泊発電所 3号炉

設置許可基準規則等への適合状況について

第59条／1.16 原子炉制御室 (審査会合における指摘事項回答)

令和5年5月25日
北海道電力株式会社

第1.16.14図 アニュラス空気浄化設備の運転

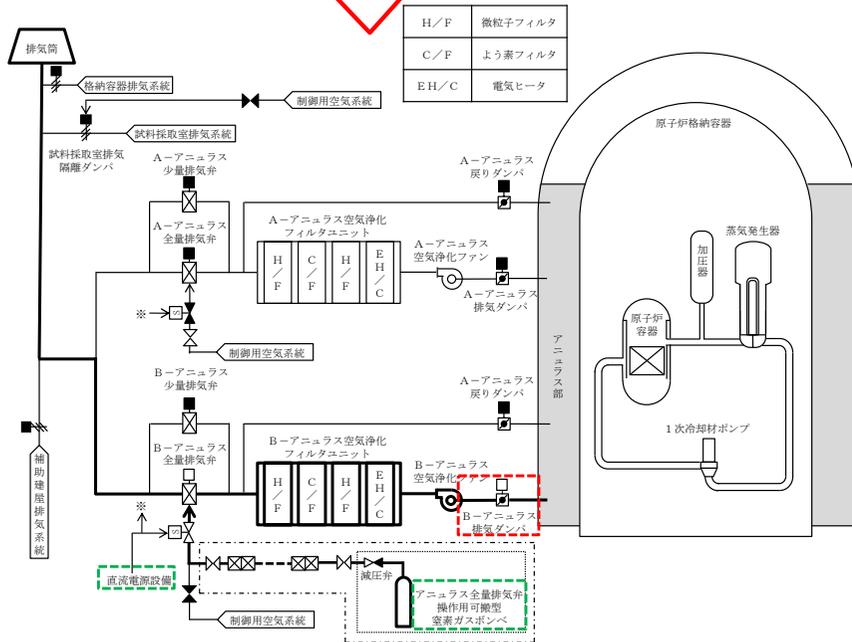
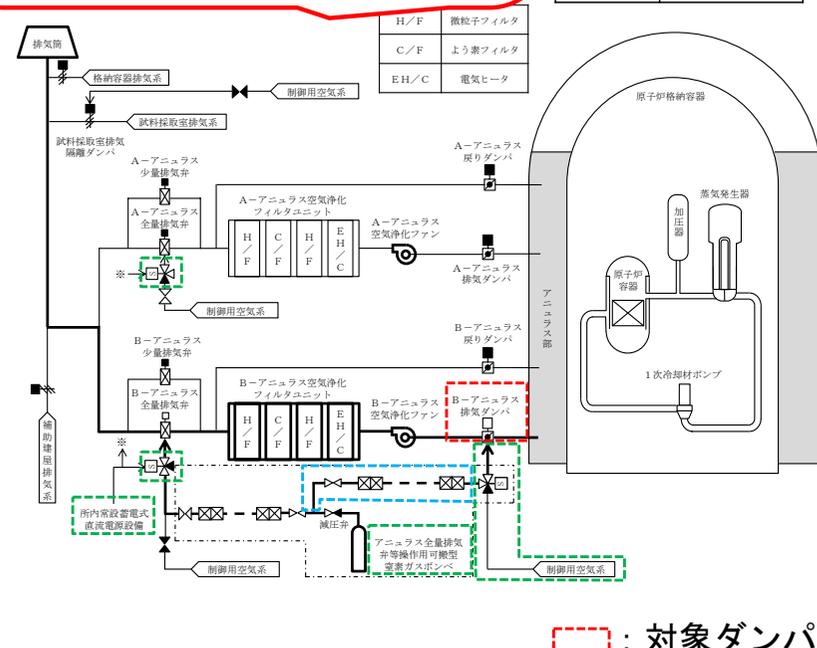
全交流動力電源又は直流電源が喪失した場合のB－アニュラス排気ダンパの開操作でユニハンドラ装置を用いることについて、操作の成立性や設置許可基準規則等への適合方針を説明すること。

例えば、島根2号炉では格納容器フィルタベント系の遠隔手動弁操作機構の操作の成立性等を説明している。

- B－アニュラス排気ダンパについては、重大事故時において運転員が現場で開操作する当該ダンパの設置場所が高線量エリアとなるため、このエリアから離隔した低線量エリアにおいて遠隔で操作する必要がある。当該ダンパ本体には操作ハンドルが設置されているため、操作ハンドルを手動で遠隔操作できるユニハンドラ装置を設置した。
- 指摘事項を踏まえ、当該装置を用いた操作の成立性や設置許可基準規則等への適合方針を説明することとしていたが、B－アニュラス全量排気弁と同様な設備構成（※）とすることで、操作者の負担軽減及び操作時間の短縮による更なる被ばく低減並びに日常保守管理の運用性向上が見込めることから、これまでの「ユニハンドラ装置により開操作する設計方針」から「窒素ガスポンベによる代替空気供給により開操作する設計方針」へ変更することとした。
 - ※：B－アニュラス全量排気弁については、常設の制御用空気系配管に窒素ガスを供給するとともに電磁弁を励磁させることにより当該排気弁に窒素ガスを供給するが、B－アニュラス排気ダンパの制御用空気系配管は、現場設置状況から、当該ラインの改造が困難であることから、電磁弁が無励磁の状態が開となるラインに窒素を供給し、ダンパに窒素ガスを供給する設備構成とした。
- 本操作に用いる設備については、重大事故等対処設備として設置許可基準規則第43条で求められている、容量等への適合性に対し、ポンベ容量はB－アニュラス全量排気弁に使用することとしていたポンベ1本でB－アニュラス排気ダンパに使用しても十分な容量を有していること等を確認している。
- また、設置許可基準規則第59条では解釈においてアニュラス空気浄化設備を設置すること、技術的能力1.16ではそのための手順を整備することが要求されているが、上記によりこれを満足する設計としている。
- 変更した、窒素ガスポンベによる代替空気供給に係るB－アニュラス排気ダンパの系統構成について次頁に示す。

B-アニュラス排気ダンパはユニハンドラ装置により、B-アニュラス全量排気弁は窒素ガスポンベにより、それぞれ別の方法で開操作する設計方針としていた。

B-アニュラス排気ダンパ、B-アニュラス全量排気弁ともに窒素ガスポンベにより開操作する設計方針へ変更する。【大飯3/4号炉と同様】
これにより、作業想定時間を20分とするアニュラス空気浄化設備の系統構成に要する実時間は17分から15分（模擬による確認結果）に短縮される見通し。
